府民公募型整備事業 ( 府民提案型 < 既要望 > )

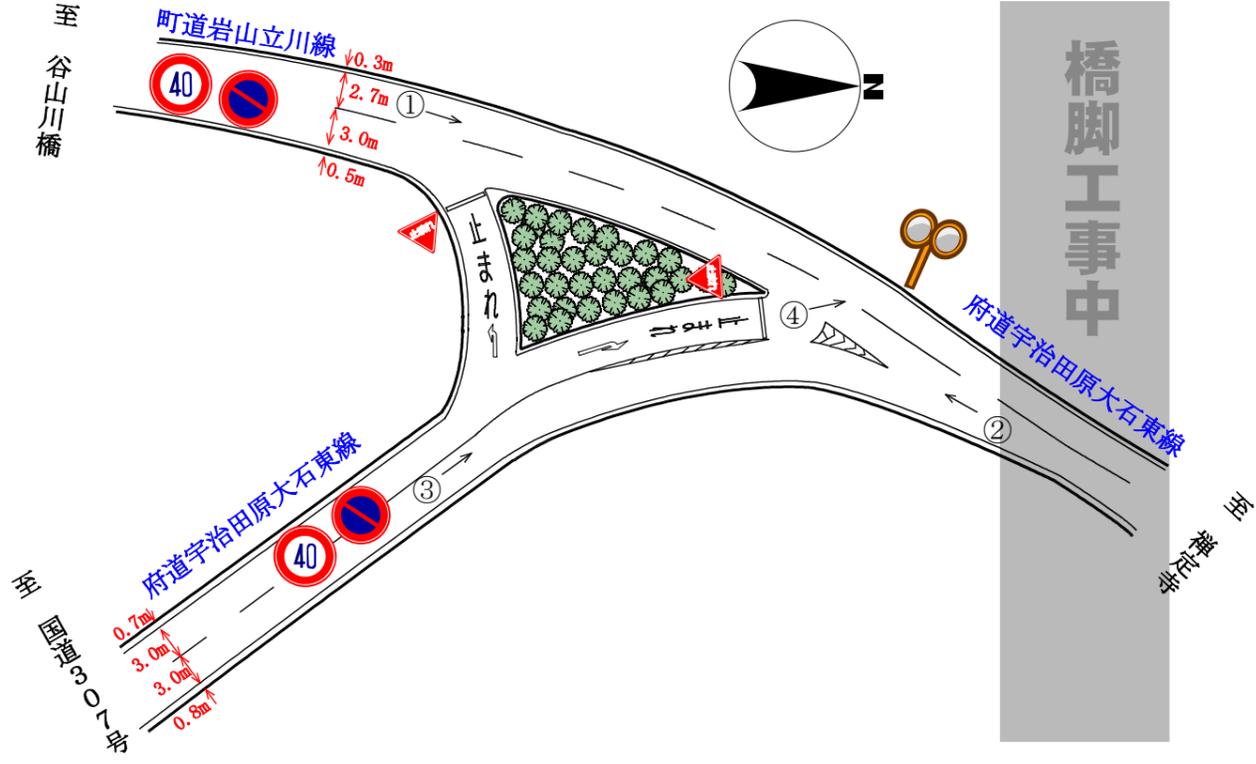
<p>整理番号</p>	<p>14</p>	<p>写真</p>	
<p>交通安全施設</p>	<p>信号機 (新設・定周期式)</p>	<p>①</p> 	<p>②</p> 
<p>所在地</p>	<p>綴喜郡宇治田原町大字大岩小字高岡原地内 府道宇治田原大石東線町道岩山立川線交差点</p>	<p>③</p> 	<p>④</p> 
<p>現在の状況</p>	<ul style="list-style-type: none"> <li>交通規制 交差点図面に記入のとおり</li> <li>付近の環境 交差点周辺は、山間部であり、南方に国道307号がある。</li> </ul>	<p>交差点図面</p>	
<p>要望内容</p>	<p>提案交差点は、北に向かう際、左方の見通しが悪く、カーブミラーも見にくいため、事故が発生している。また、橋脚の工事で日当たりが悪く、冬場にはミラーに結露のようなものが付着し、さらに危険性が増している。信号機の設置を要望 (受付番号344)</p>		
<p>位置図</p>			
<p>対応案</p>	<p>&lt;不採択&gt; 提案交差点は、交通量及び見通しを確認した結果、信号機の必要性は低いと判断する。また、当該交差点には自発光式の一時停止規制の道路標識により安全が担保されていると認めるため、実施しない。</p>
